Anlage 4.3

Naturschutzfachliche Stellungnahme zum barrierefreien Ausbau der Haltestelle Bothfeld auf der Stadtbahnstrecke A-Nord in Hannover

Verkehrsrün

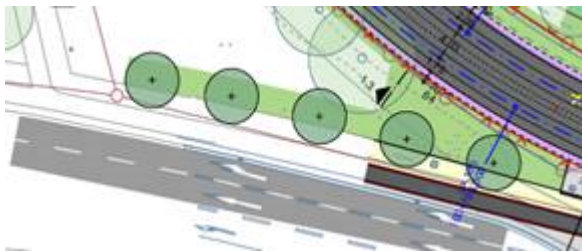
Zum Verkehrsrün liegen als letzte Fassung Planungen vom 11.04.2018 vor. Insgesamt war die nördlich dargestellte Baumpflanzung entlang der Kugelfangtrift Ecke Langenforther Str. vollständiger und nicht so lückenhaft. Die Änderungen sind nicht nachvollziehbar und eine gleichmäßige Eingrünung ist zu fordern.

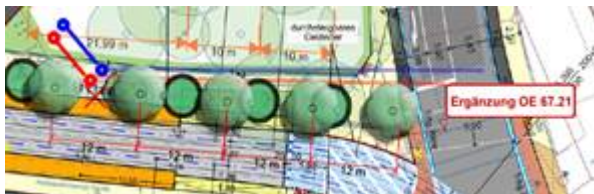
Nördlich des Hochbahnsteigs müssen Bäume aufgrund der Fundamente und Rampenanlagen entfallen. Hier wurden von Seiten der LHH Zugeständnisse gemacht unter dem Vorbehalt, dass eine gleiche Anzahl Bäume in ähnlicher Lage bahnsteigbegleitend nachgepflanzt wird. Es war eine Kompensation durch 4-5 neue Bäume gewünscht. Die jetzige Reduzierung auf 2 Bäume hat nicht die gewünschte Wirkung den Bahnsteig angemessen einzugrünen.

Abbildung 1: Nicht geprüfter Bereich für den Hochbahnsteig

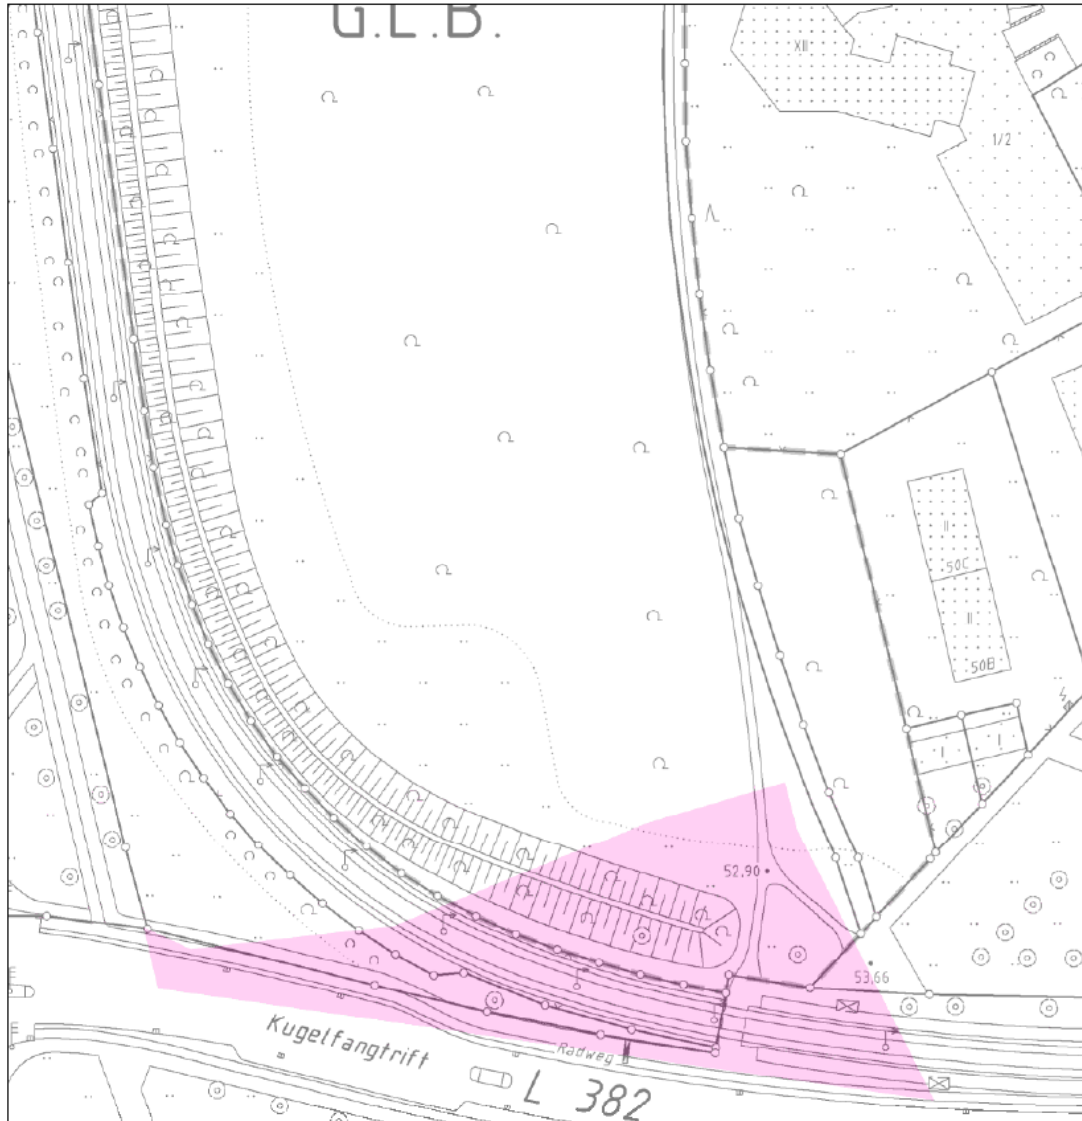
Keine der hier beschriebenen Varianten prüft die Verlegung des Hochbahnsteigs in nördliche Richtung, wo zum einen der Schienenverlauf weitestgehend linear ist und zum anderen für den Ausbau zu einem Hochbahnsteig die westlich gelegene nicht unter Schutz stehende Grünfläche herangezogen werden könnte (Anlage A). Dadurch könnte ein Eingriff in den GLB komplett vermieden werden. Für die beschriebenen Varianten fehlt somit eine tatsächliche Begründung des Ausschlusses und es gäbe weitere Varianten, die zu prüfen wären. Folglich besteht keine begründete Notwendigkeit im Rahmen des überwiegenden öffentlichen Interesses in den GLB einzugreifen, was Voraussetzung für eine Befreiung nach der GLB-Satzung wäre.

**Bodenfunktionsbewertung
Kugelfangtrift
H.- Bothfeld
- Heidepodsole -**

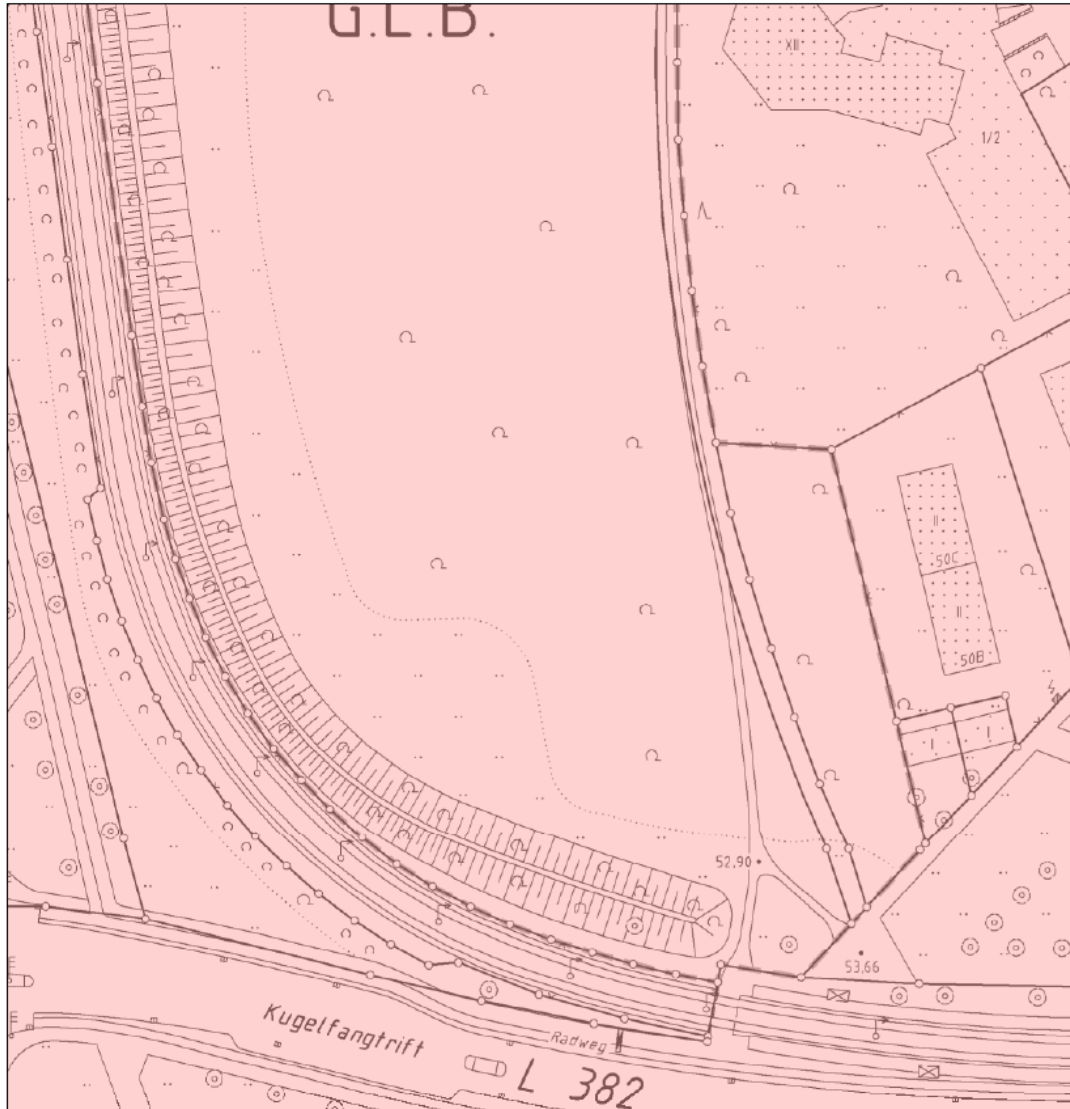
Die Umweltfachliche Untersuchung hat ergeben, dass im Plangebiet keine besonders schützenswerten Böden vorkommen. Dies ist nicht richtig. Die Bedeutung des Bodens unter Vorsorgegesichtspunkten und seine Schutzwürdigkeit werden anhand der im Bundes-Bodenschutzgesetz (BBodSchG) genannten natürlichen Bodenfunktionen und der Archivfunktion bewertet. Die wichtigsten natürlichen Bodenfunktionen sind die Lebensraumfunktion, Regelungsfunktion sowie Filter- und Pufferfunktion. Gerade im südlichen Teil des GLB, in den eingegriffen werden soll, befindet sich ein Heidepodsol (Bodenfunktionskarte für das Stadtgebiet Hannover (IFUA - Institut für Umweltanalyse Projekt

GmbH, Bielefeld, November 2009), Anlage B). Heidepodsole sind kulturgeschichtlich besonders schutzwürdige Böden. Zudem wird davon gesprochen, dass der Boden keine besondere Bedeutung für den Naturschutz hat. Dies ist nicht richtig. Zunächst gilt bei Böden nicht nur die Bedeutung für den Naturschutz zu bewerten, sondern vor allem die Bedeutung für den Bodenschutz und zusätzlich für die Versickerung von Niederschlägen. Der Boden des GLB hat insgesamt eine hohe bis sehr hohe Bodenfunktionsbewertung, dabei weist er ein hohes Bindevermögen gegenüber Schwermetallen auf, hat ein hohes Wasserspeichervermögen und ein hohes Biotopentwicklungspotential (Anlage C - E). Somit ist das GLB aus Sicht des Bodenschutzes sehr wertvoll, besonders in Hinblick darauf, dass die gesamte Umgebung anthropogen überprägt ist.
